建设项目环境影响报告表

项目名称：山西柳林碾焉煤矿有限责任公司瓦斯

发电项目

**山西柳林磊磊煤矿有限责任公司瓦斯发电项目
环境影响报告表技术审查意见修改说明**

附图6 平面布置图

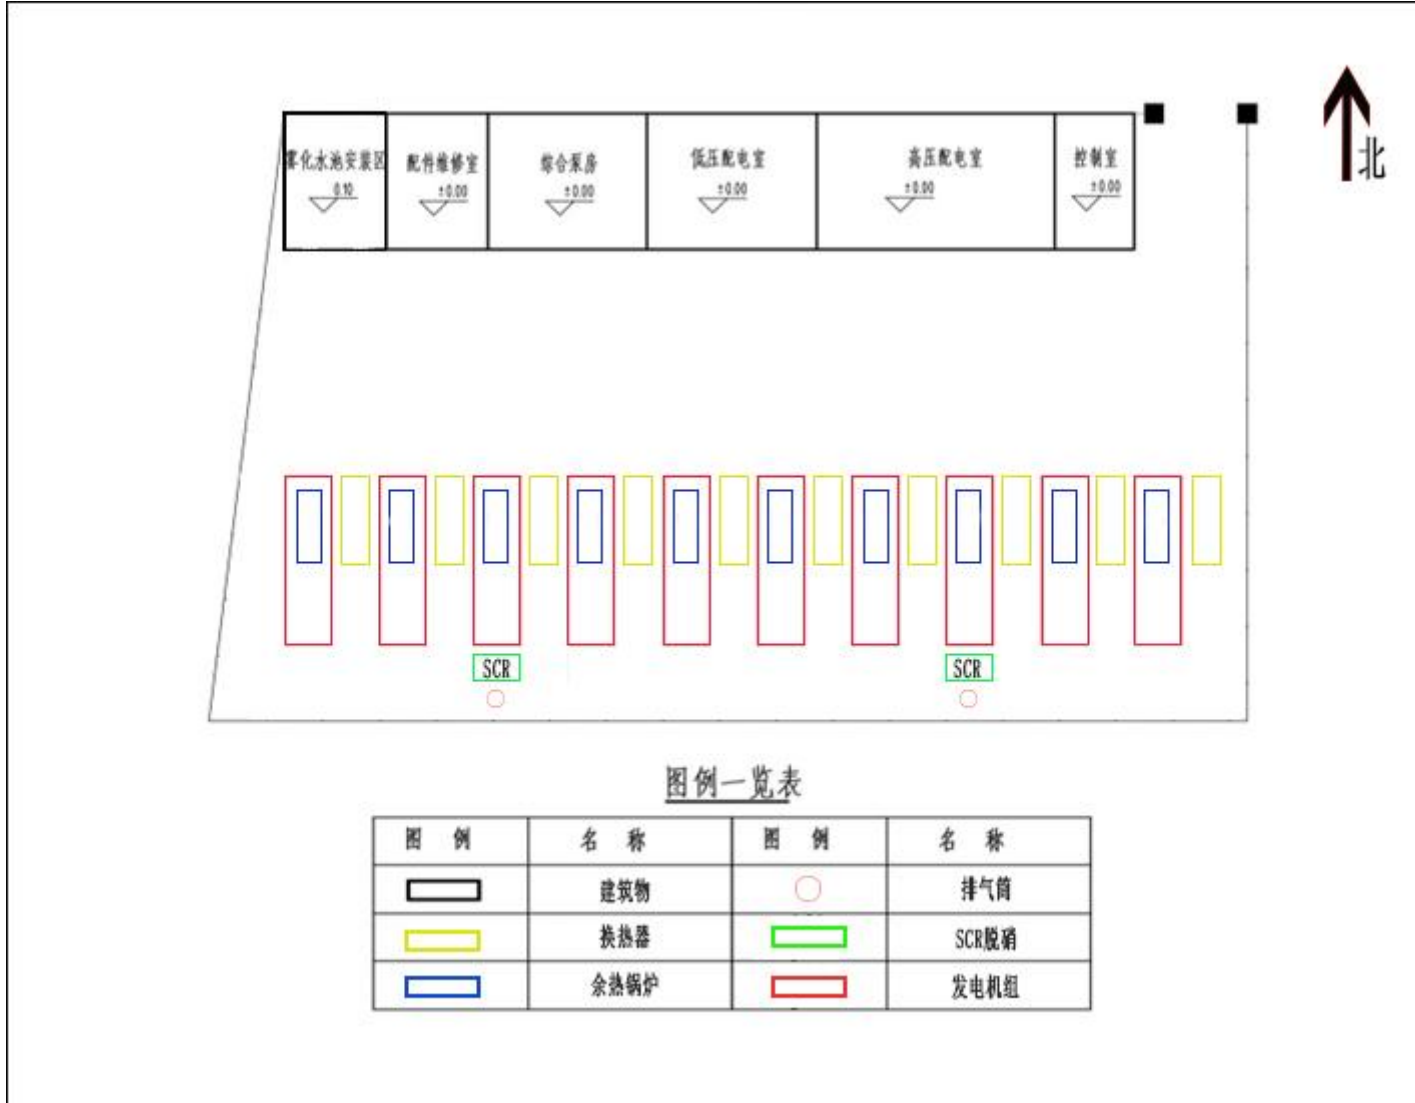
序号	专家意见	修改说明
1	进一步对照吕政发〔2021〕5号、晋政办发〔2020〕19号文等，明确项目所处区位，分析与吕梁市生态环境准入清单的满足性，补充完善项目用地性质，完善项目选址的合理性内容。	进一步对照吕政发〔2021〕5号、晋政办发〔2020〕19号文等，明确项目所处区位，分析与吕梁市生态环境准入清单的满足性，补充完善项目用地性质，完善项目选址的合理性内容。P2、P9；
2	补充依托煤矿瓦斯气气量变化和浓度变化等情况，细化项目的由来，分析项目建设的必要性。	补充依托煤矿瓦斯气气量变化和浓度变化等情况，细化项目的由来，分析项目建设的必要性。P13、P71-P82
3	结合实际完善工程建设内容与设施、设备清单(主要参数)、材料消耗清单等内容，完善瓦斯气喷雾系统、冷却系统、脱水装置工艺流程分析，完善运行期产排污环节调查，对照低瓦斯浓度发电脱硝技术应用实例，分析本项目脱硝工艺选择的合理性；校核各环节配套设备的主要技术参数，优化排气筒设置，规范梳理各环节烟气量及排污量核定依据，校核主要污染物排放情况，补充非正常情况下的排放量核定，完善达标排放分析内容。	结合实际完善工程建设内容与设施、设备清单(主要参数)、材料消耗清单等内容，完善瓦斯气喷雾系统、冷却系统、脱水装置工艺流程分析，完善运行期产排污环节调查，对照低瓦斯浓度发电脱硝技术应用实例，分析本项目脱硝工艺选择的合理性；校核各环节配套设备的主要技术参数，优化排气筒设置，规范梳理各环节烟气量及排污量核定依据，校核主要污染物排放情况，补充非正常情况下的排放量核定，完善达标排放分析内容。P10-P19；P36-P38
4	核实工程分区防渗方案与防渗要求，完善风险分析与防范要求；核实固体废物、危险废物产生的种类、数量，催化剂更换周期，明确利用和处置方式。	核实工程分区防渗方案与防渗要求，完善风险分析与防范要求；核实固体废物、危险废物产生的种类、数量，催化剂更换周期，明确利用和处置方式。P43、P44、P47
5	完善环境保护措施监督检查清单，补充完善相关附件附图。	完善环境保护措施监督检查清单，补充完善相关附件附图。P51-P62

本项目位于山西柳林碾焉煤矿工业场地范围内，占地面积 1702.89m²，在厂区南侧建设发电机组、余热利用系统，厂区北侧建设控制室、配电室、泵房、维修室、水雾泵房等，平面布置图见附图 6
